Znak sprawy: IRO.271.2.3.2020

Dotyczy: *postępowania o udzielenie zamówienia „Budowa zespołu boisk sportowych przy Szkole Podstawowej w Boguszycach w gm. Rawa Mazowiecka, Etap II - Budowa boiska wielofunkcyjnego, bieżni 3 torowej ze zeskocznią do skoku w dal oraz koła rzutni do pchnięcia kulą.*

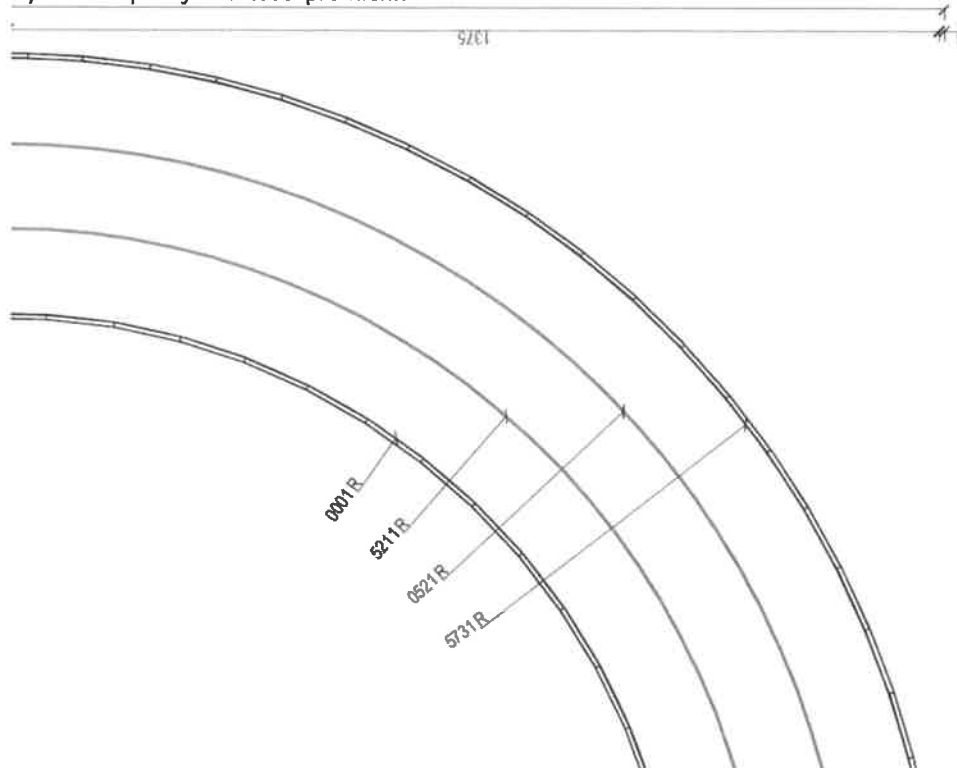
Rys. nr 03 podaje wartości promieni:

Podane promienie nie podają wartość zgodnie ze sztuką.

Promienie powinny mieć jeden punkt ich wyznaczenia a wartości promieni poszczególnych torów powinny różnić się wartością odległości pomiędzy nimi.

W związku z powyższym proszę o korektę rys. nr 03.

Zamawiający skoryguje błędne wartości promieni wyznaczających łuki bieżni. Wynikają one prawdopodobnie z błędów oprogramowania. Na etapie sporządzania oferty proszę przyjąć wielkości wg skali rysunków.
